改善箇所説明図

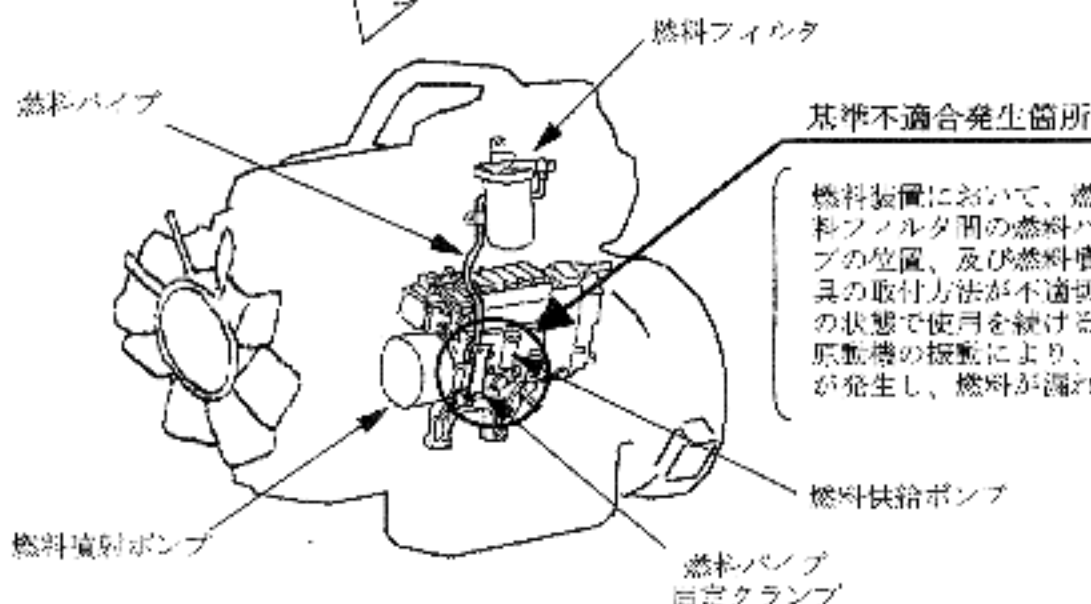
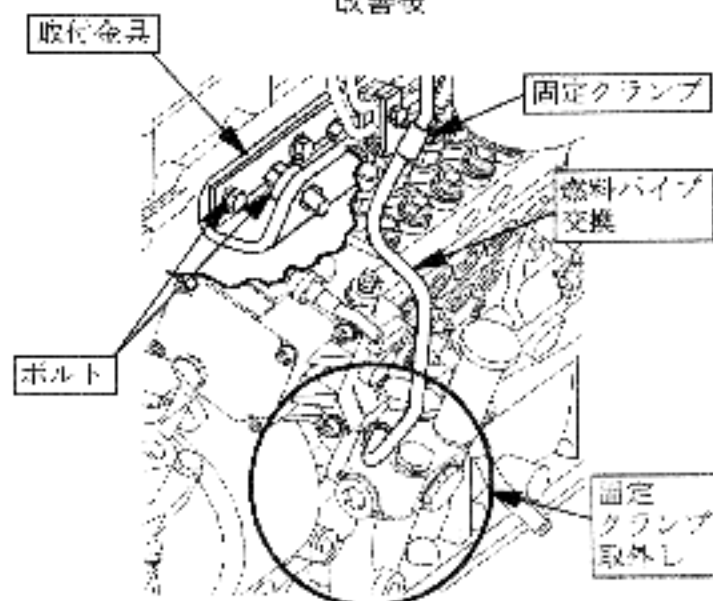
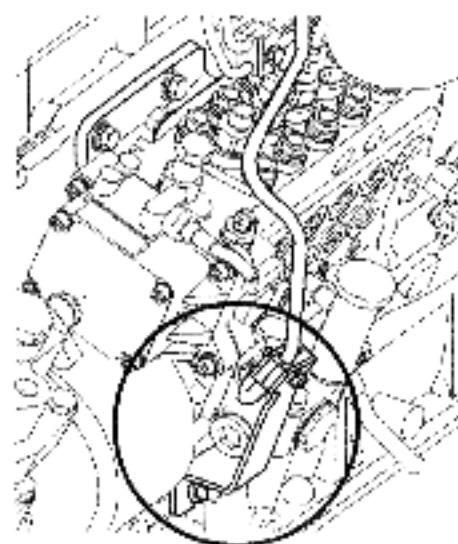
全車両、燃料パイプを新品に交換するとともに、燃料噴射ポンプの取付金具と取付ボルトを対策品に交換し、燃料パイプの固定クランプの位置及び形状を変更する。
